TITLE
MCX50 CABLE PL RG178(50Ω)

A4 | DWG NO. CN00035-7/2 | REVISION 2 | SHEET 1 of 1

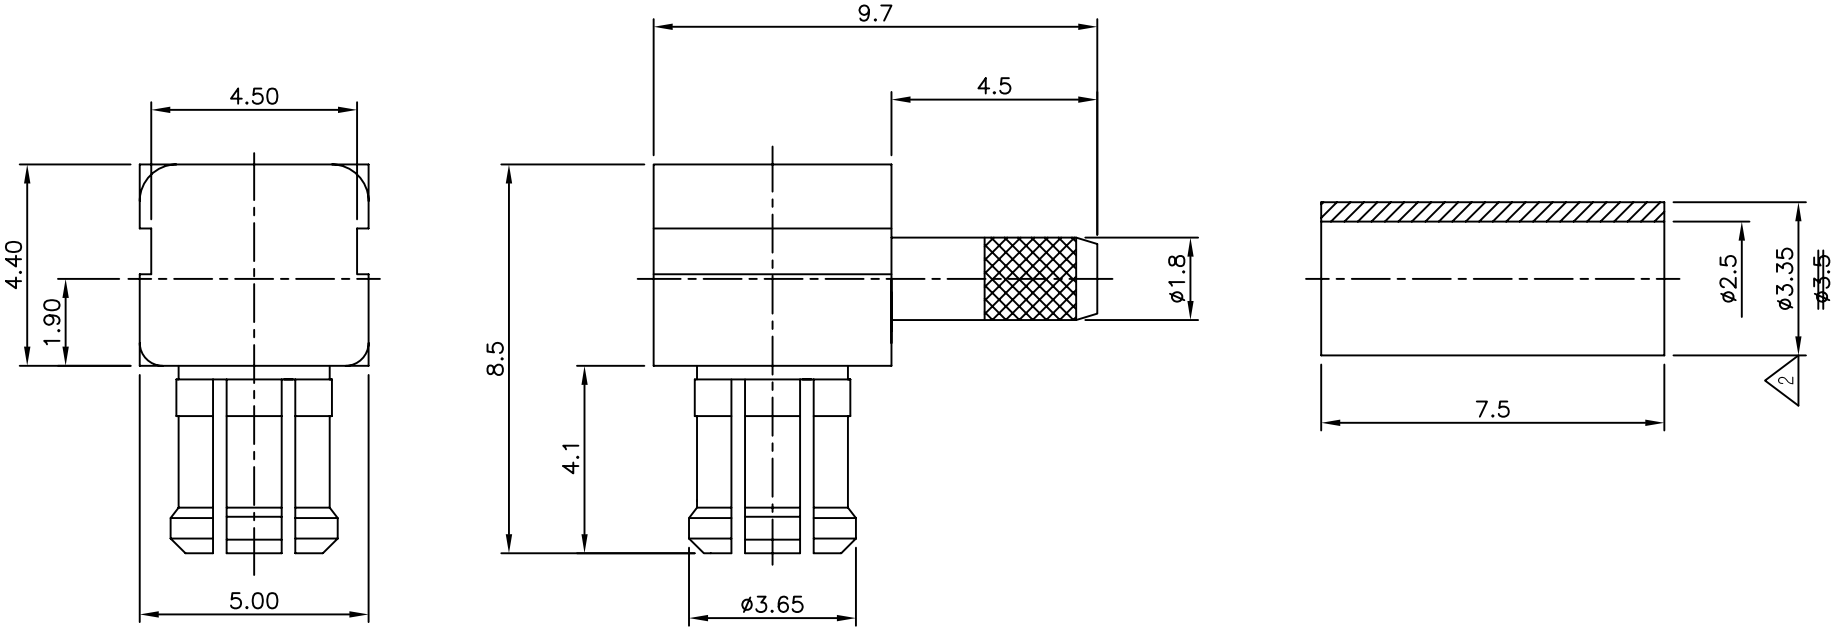
REVISION				
REV	DESCRIPTION	DRAWN	APPR	DATE
IR	Initial Registration	E.H.KIM	I.C.KIM	2013. 04. 02.
1	[설변No.201712-0006] 조립성 개선으로 인한 JACK 낚시바늘 추가 및 절연체 형상변경	S.Y.EUN	I.C.KIM	2017. 12. 20.
2	[설변No.202201-0009] PIPE 압착 후 BURR 발생 개선으로 인한 PIPE 변경	S.Y.EUN	S.H.KIM	2022. 01. 10.

NO.	DESCRIPTION	Q'TY	MATERIAL	PLATING	CODE	
	6	COVER	1	MBsBD	Gold Plate	DCO00013-5/1	
	5	INSULATOR	1	TEFLON		DIN00933-N/1	
1	4	INSULATOR	1	TEFLON		DIN02965-N/1 ~~DIN00065-N/1~~	
2	3	FERRULE	1	MBsBD	Nickel Plate ~~Gold Plate~~	DFE00018-5/3 ~~DFE00008-5/1~~	
	2	CONTACT	1	MBsBD	Gold Plate	DCT00069-5/1	
1	1 1-2	JACK BODY	1	BeCu	Gold Plate	DBB00337-5/1	DJA00010-4/1
	1 1-1	BODY	1	MBsBD	Gold Plate		DBD03300-3/1
